PARIS-SACLAY

Compléments à l'étude d'impact

Réponse à l'avis de l'autorité environnementale

Zone d'Aménagement Concerté du quartier de l'Ecole polytechnique

Figure 12 : Projet EDF R&D et ses contraintes

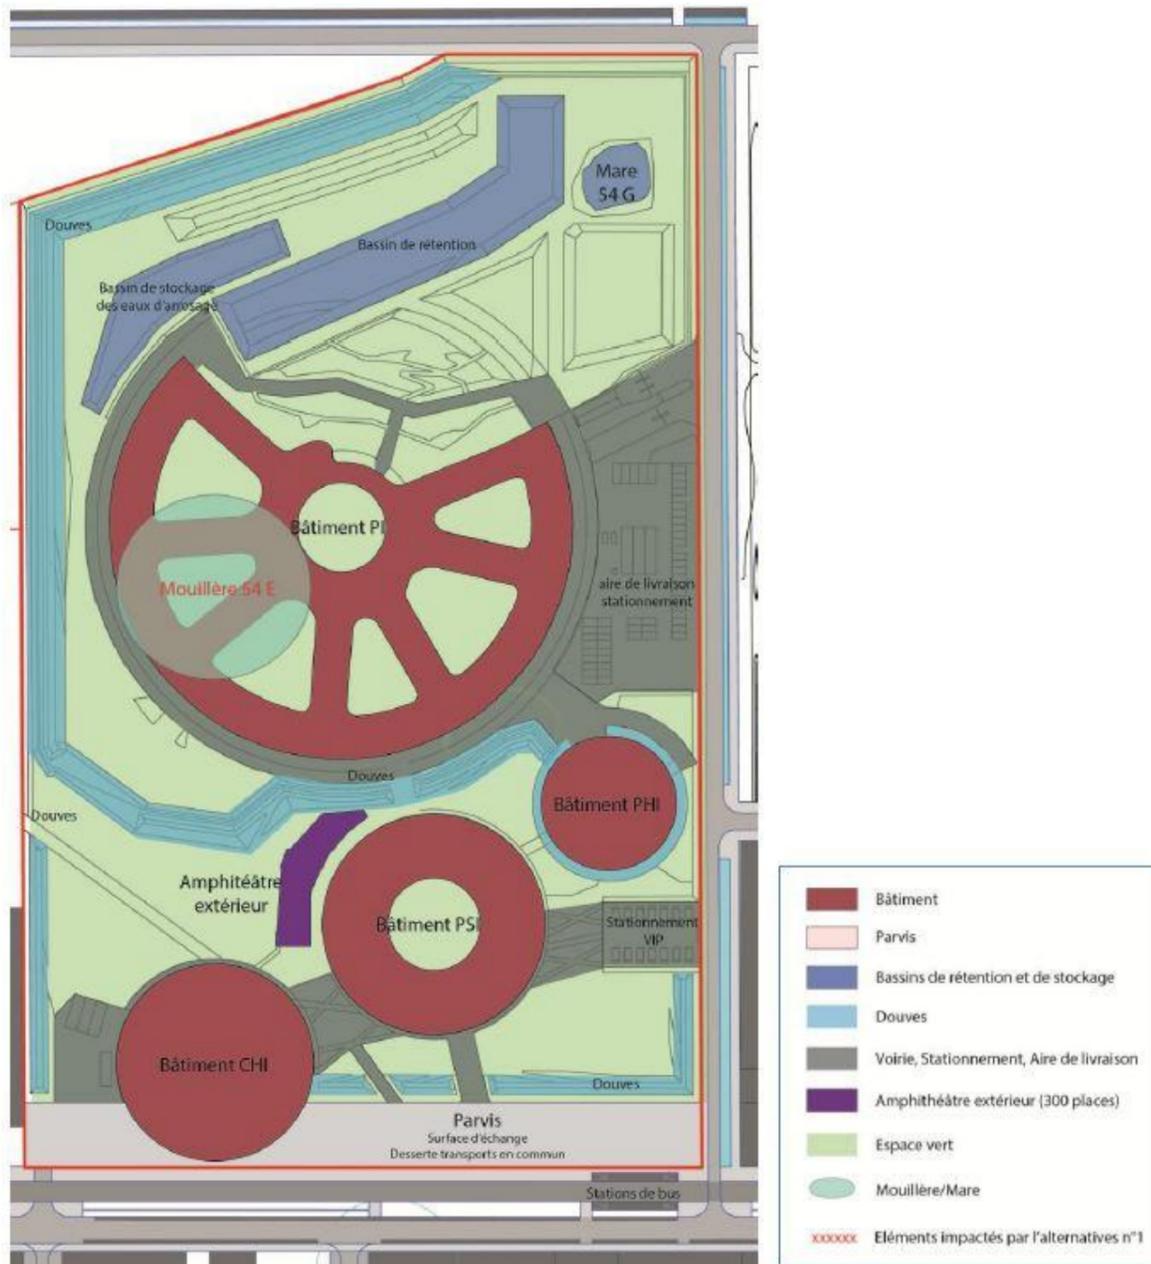
Concernant la thématique Flore, le projet d'aménagement du centre EDF Recherche & Développement induit des impacts sur une mouillère identifiée 54E (cf. figure 12) d'importance majeure car elle constitue un milieu favorable au développement de *Damasonium alisma* (l'Etoile d'eau), espèce très rare protégée au niveau national. Environ 1000 pieds ont été recensés sur cette mouillère en 2011.

Le projet est donc très contraint puisque 96% du terrain EDF R&D est occupé par les emprises listées ci-dessus. De plus, parmi les 4% des emprises non construites une bonne partie nécessitera tout de même d'être terrassée afin de réaliser les travaux de fondation. En effet, cette emprise supplémentaire terrassée est significative pour les travaux du centre EDF R&D du fait que le projet dispose de stationnements souterrains en R-2.
